## NOSTROMOシリーズのモデル変更について

新モデル AGN73-0189

旧モデル AGN73-0151

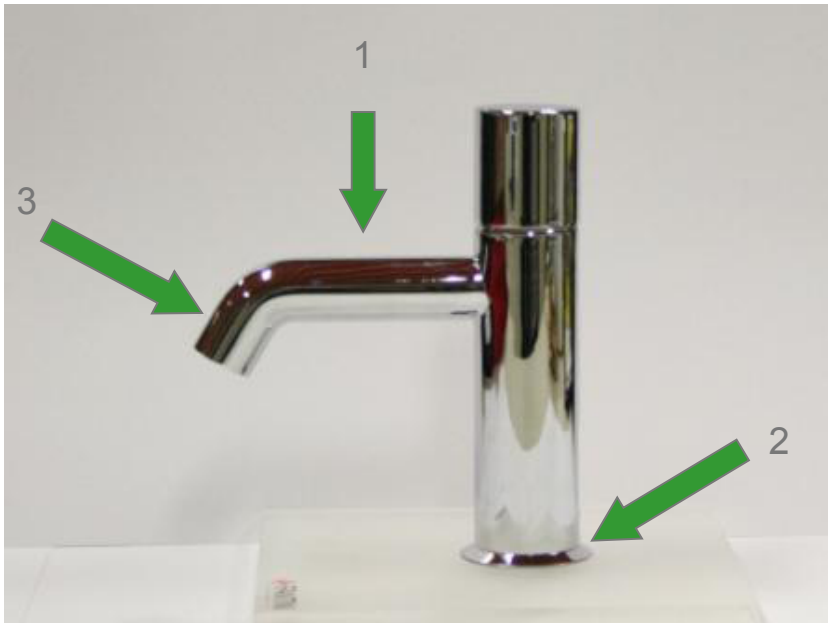
1. 吐水口の太さが変わりました。(旧Φ26mm→新Φ24mm)
2. ベースの高さが低くなった為、水栓の高さも小さくなりました。
3. エアレーターは、吐水口の中に取り付けられています。
